Meie 25.10.2024 nr 7.1-1/24/17128-3

Lääne-Nigula vald Risti alevik Tallinna mnt 22a ristumiskoha ehitamise nõuded

Joonis 1. Ristumiskoha pikikaldete kujundamine

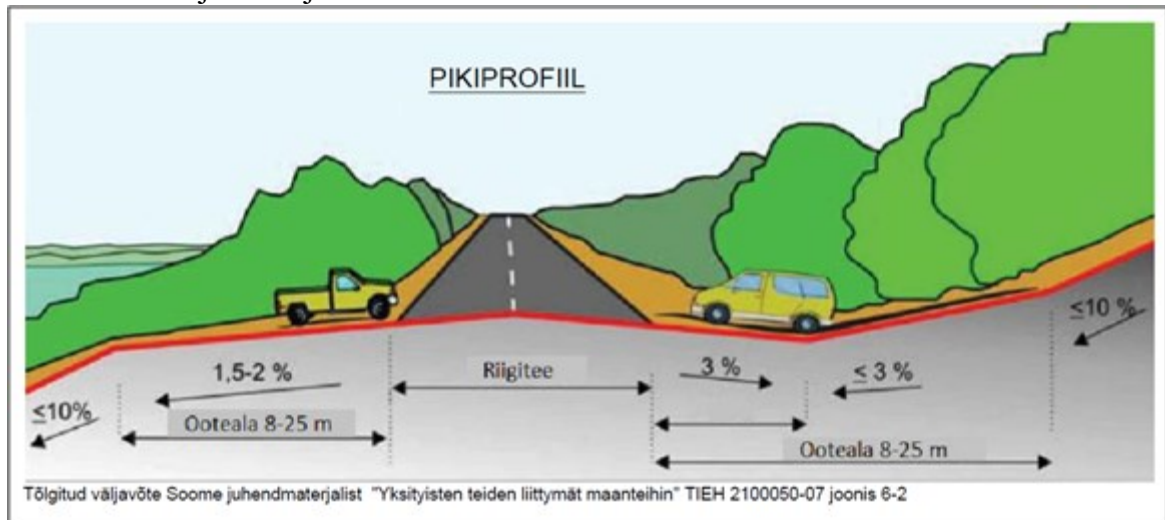
10. Ristumiskoha plaanilahenduse koostamisel lähtuda Transpordiameti tüüpjoonise I põhimõtetest. Pöörderaadiused määrata liikluskosseisu kõige ebasoodsama sõiduki pöördekoridoride järgi. Kujutada pöördekoridorid joonistel.
11. Ristumiskoht projekteerida riigiteega võimalikult täisnurga all. Ristumiskoha pikikalded määrata vastavalt alltoodud joonise põhimõtetele arvestusega, et riigitee alusele maale sademeveett üldjuhul ei juhitata.
